令和2年度の原子力規制検査の運用実績等を踏まえた 制度改善のためのガイド類の改正等について

令和3年4月14日
原子力規制庁

原子力規制検査等実施要領の一部改正について

図1-1 原子力規制検査に基づく監督のプロセスと構成要素（実用発電用原子炉）

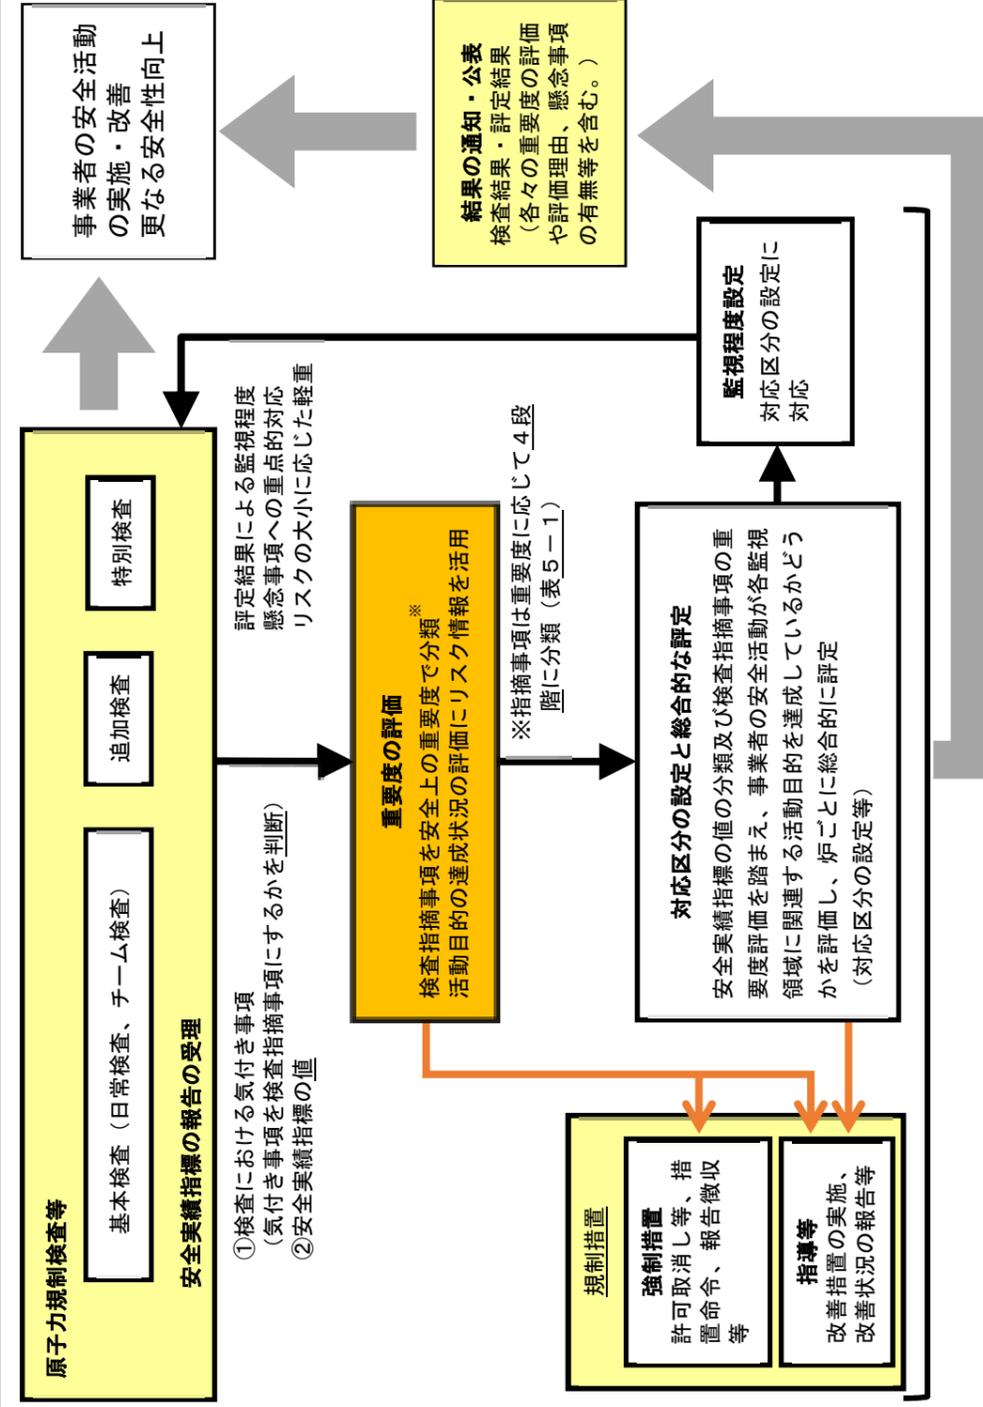
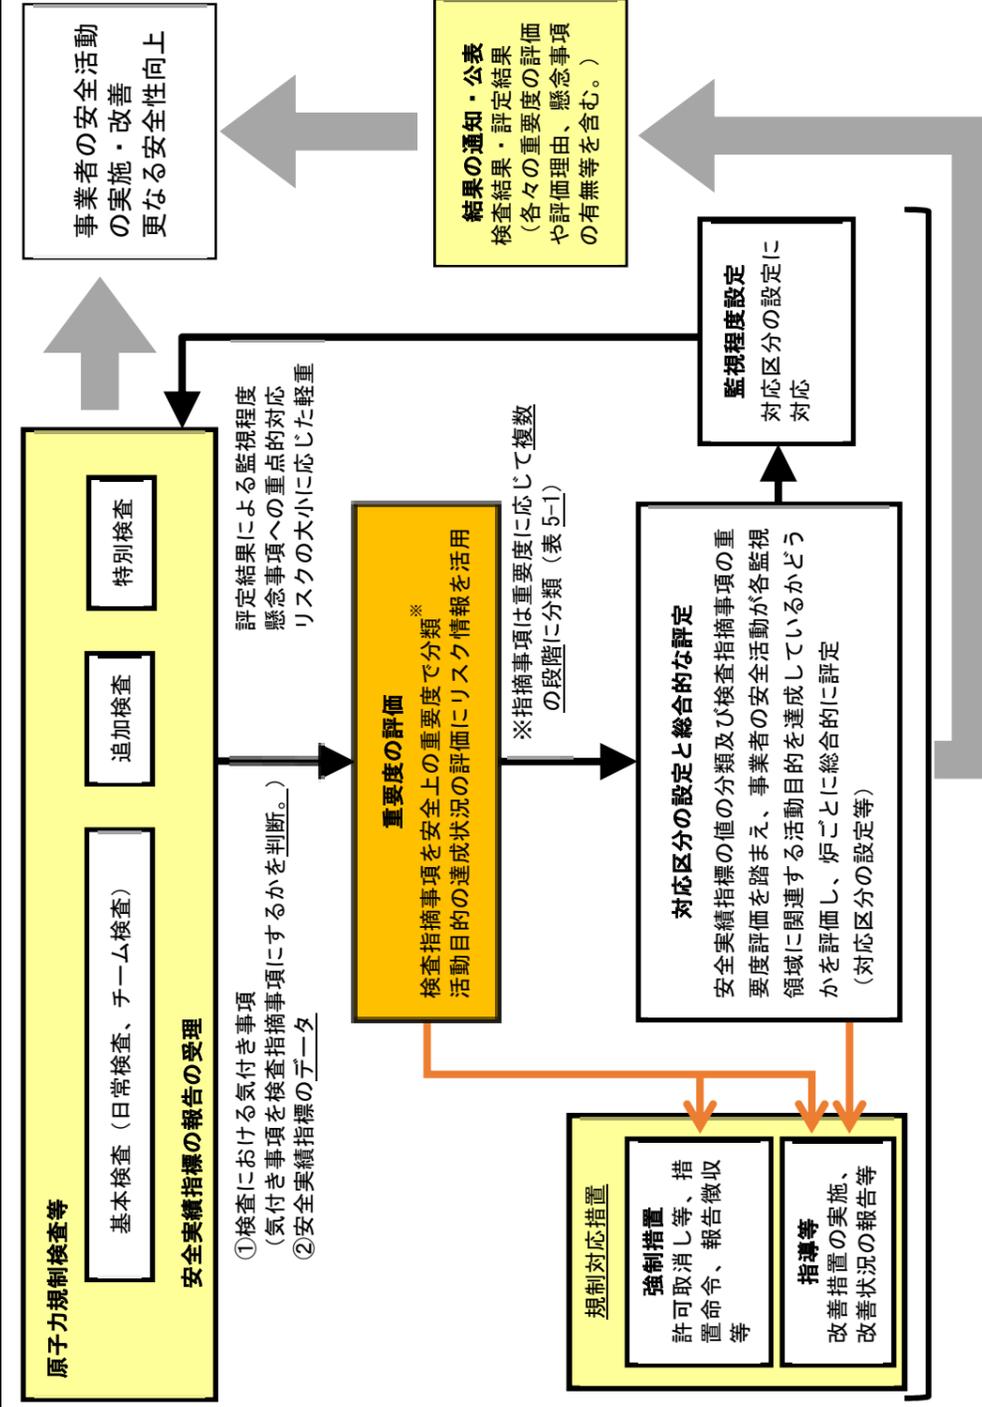
原子力規制検査に基づく監督は、法第 61 条の 2 の 2 第 1 項で定められた検査対象に対する同条第 2 項から第 6 項までの規定に基づく原子力規制検査を、原子力規制検査等に関する規則（令和 2 年原子力規制委員会規則第 1 号）（以下「規則」という。）の規定により実施し、原子力規制検査の結果を踏まえて法第 61 条の 2 の 2 第 7 項及び第 8 項の規定による総合的な評定を行うとともに、同条第 9 項の規定による通知及び公表、必要に応じた同条第 10 項の規定を踏まえた規制措置を講ずるものである。これら一連のプロセスについて、関連して実施する法第 68 条の規定による立入検査を含めた構成要素及び関連性を図 1-1 及び図 1-2 に示す。本章では、プロセスに係る構成要素ごとにその実施方法を定める。
